# 改善箇所説明図

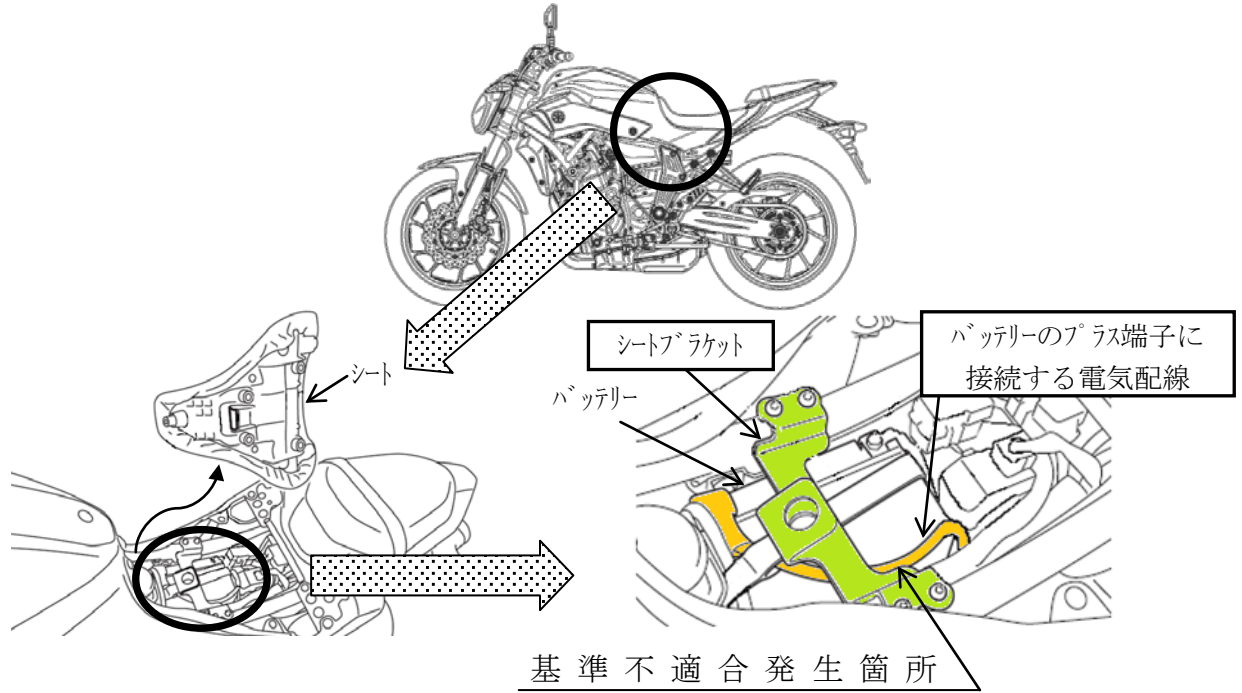
バッテリーのプラス端子に接続する電気配線の長さ及びシートブラケットの形状が不適切なため、電気配線がシートブラケットの上に乗り上げ、シートとシートブラケットの間に挟まることがある。そのため、そのままの状態で使用を続けると、当該電気配線の被覆が損傷し短絡して、最悪の場合、火災に至るおそれがある。

全車両、バッテリーのプラス端子に接続する電気配線及びシートブラケットを対策品に交換するとともに、電気配線にクランプを追加する。また、取扱説明書を修正したものに交換する。

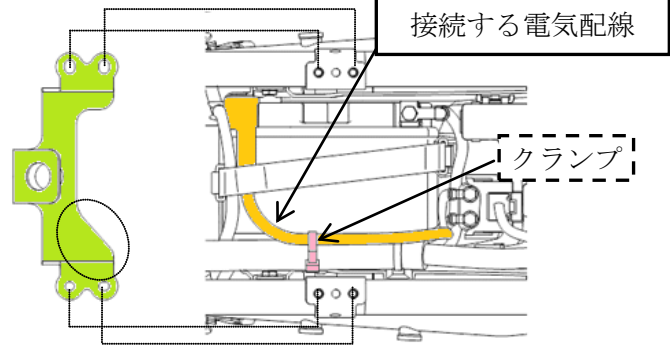
## 改善前

## 改善後

注：  は交換部品を示す。  
 は追加部品を示す。

## 取扱説明書

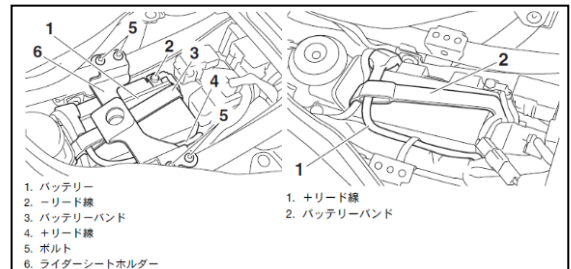
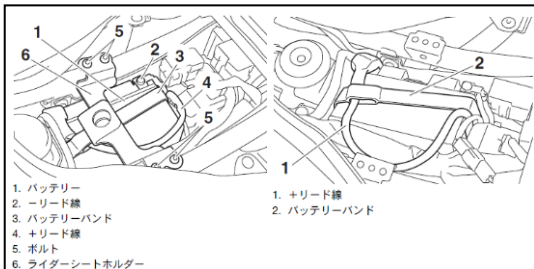
※また、記載ミスがありました、タンク容量、重量、最小回転半径についても修正しました。
